*Oggetto:* **[ID\_VIP: 10116] Comuni di Latera e Valentano (VT)**

*"Realizzazione di un impianto pilota geotermico, denominato "Impianto Geotermico Pilota denominato Latera", da realizzarsi nei Comuni di Latera e Valentano (VT).*

**Procedura di Valutazione di Impatto Ambientale ai sensi dell'art.23 del D.Lgs.n.152/2006.**

**RICHIESTA INTEGRAZIONI DOCUMENTALI DEL MINISTERO DELLA CULTURA**

Fig. 4 - Particolare di parte delle località interessate dall'intervento nella proposta di modifica della Tav. A (a sinistra) e della Tav. B (a destra) del PTPR-Lazio, evidenziato dalla SABAP-VT nella nota 18385/2023.

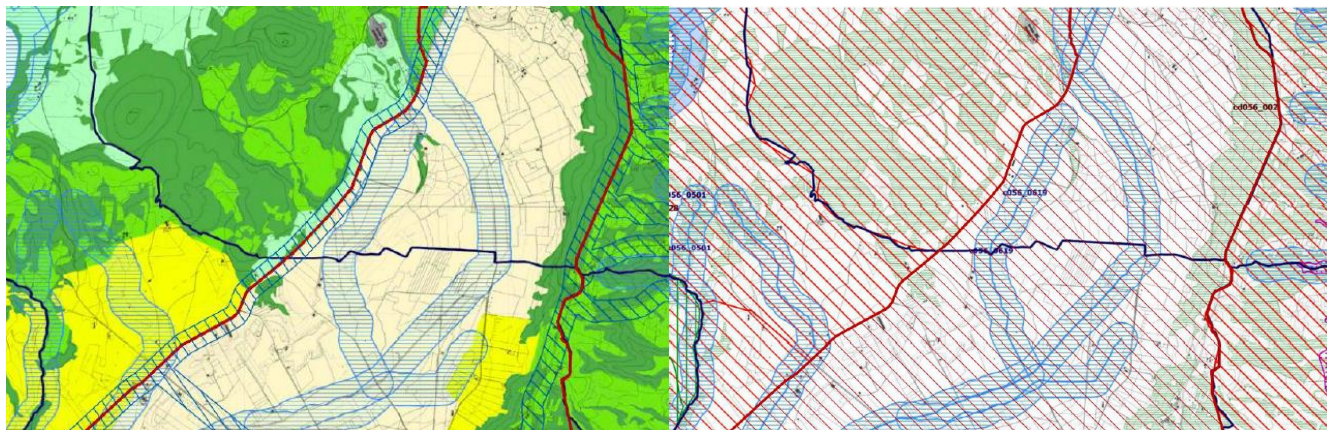
La Soprintendenza segnala, inoltre, l'introduzione della disciplina di tutela delle visuali ai sensi dell'art. 50 delle Norme del PTPR in corrispondenza di percorsi prossimi alle aree di intervento. (cfr. fig. 4)

Fig. 5 Sovrapposizione delle opere di progetto alla TAV.A e alla TAV.B del PTPR (cfr. P22045-A-RL-00\_AL-02-0-Relazione\_Paesaggistica).

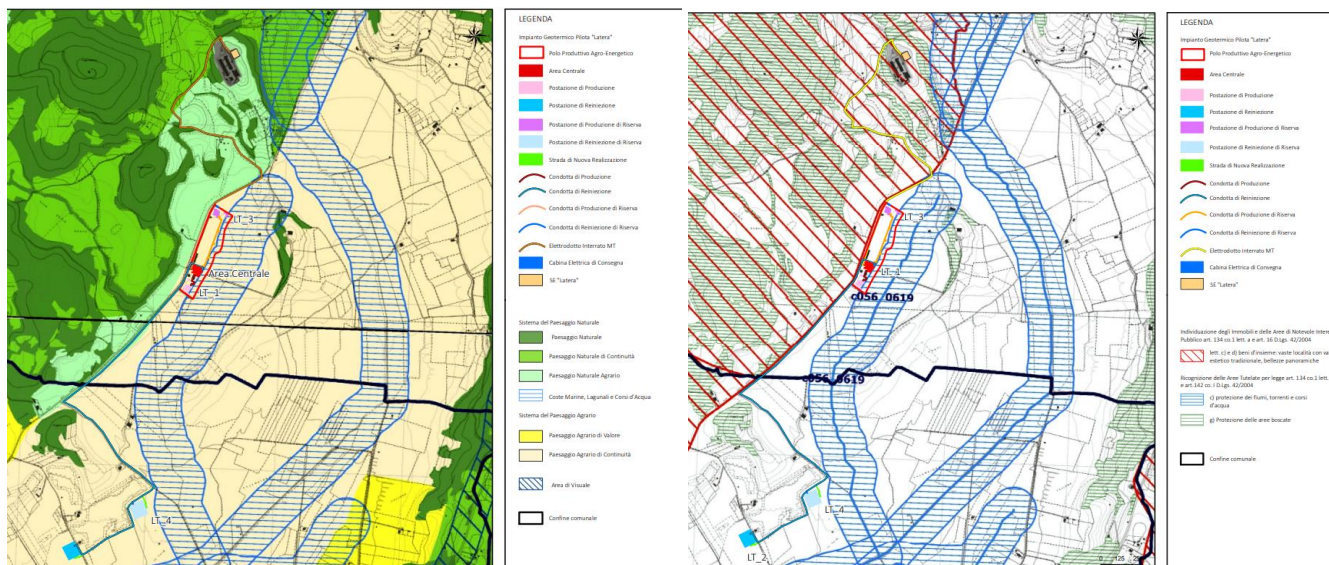
In relazione alle **CARATTERISTICHE DELLE OPERE ED AL CONTESTO CULTURALE E PAESAGGISTICO DI RIFERIMENTO**, la SABAP-VT, relativamente all'interferenza delle opere con il PTPR approvato con DCR.n.5 del 21.04.2021 pubblicato sul BUR n.56 del 10.06.2021, segnala che le opere di progetto interferiscono con aree gravate direttamente da tutela paesaggistica ai sensi della Parte III del D.Lgs.n.42/2004 (di seguito Codice), in particolare con i "beni paesaggistici", individuati sulla **TAV. B** del PTPR come:

In relazione alle interferenze delle opere con le aree tutelate ai sensi dell'art.136, in base a quanto disposto dall'art.8 co.8 delle norme del PTPR, risulta efficace e cogente la disciplina d'uso dei "Paesaggi" in cui risulta classificata l'area nella Tav. A del PTPR come di seguito riportato, con riferimento alle tavole presentate dal Proponente:

Fig. 6 Sovrapposizione fra opere di progetto, particolare sul "polo produttivo agro-energetico", e TAV.B del PTPR (cfr. P22045-A-RL-00\_AL-02-0-Relazione\_Paesaggistica).

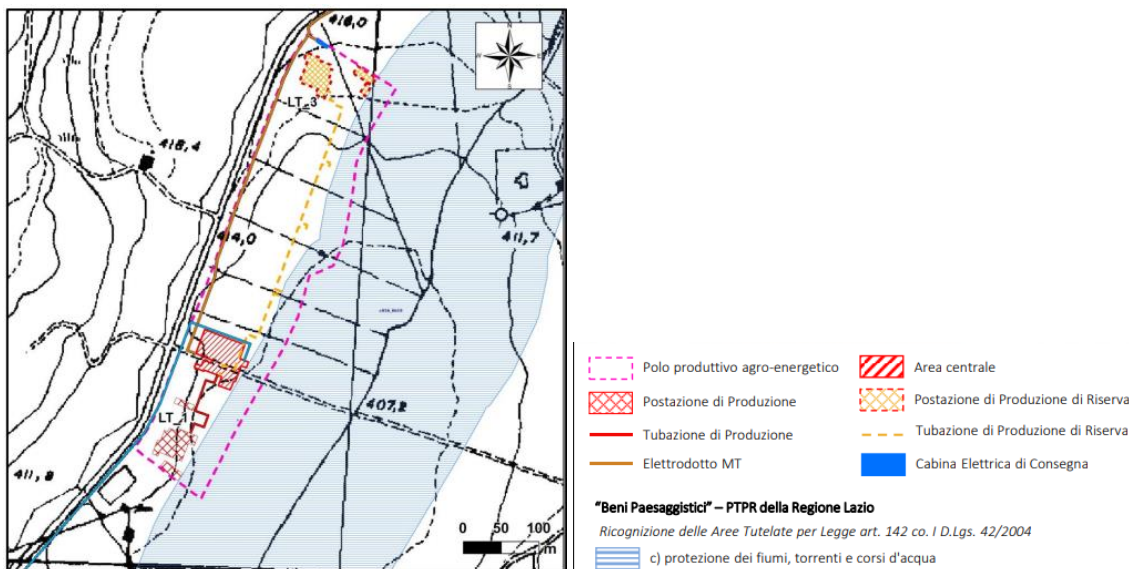
- Beni dichiarativi, tutelati ai sensi dell’art. 134, co.1, lett.a) e dell’art 136, co.1 lett.c) e d) del Codice, “immobili e aree di notevole interesse pubblico” area denominata “Zona Selva del Lamone, Valle del Fiora”, (cd056\_039) DM 22.05.1985”
- Beni tutelati “*ope legis*” ai sensi dell’art. 134, co.1 lett.b) e art.142, co.1
  - lett.c) “fiumi, torrenti e corsi D’acqua” (c056\_0619) Fosso Olpitella. Tali aree si sviluppano al margine del polo produttivo e risultano interne all’area recintata già esistente di proprietà di Latera Sviluppo, area identificata con “polo produttivo agro-energetico” (cfr. fig.6);
  - lett. g) “*protezione delle aree boscate*”.
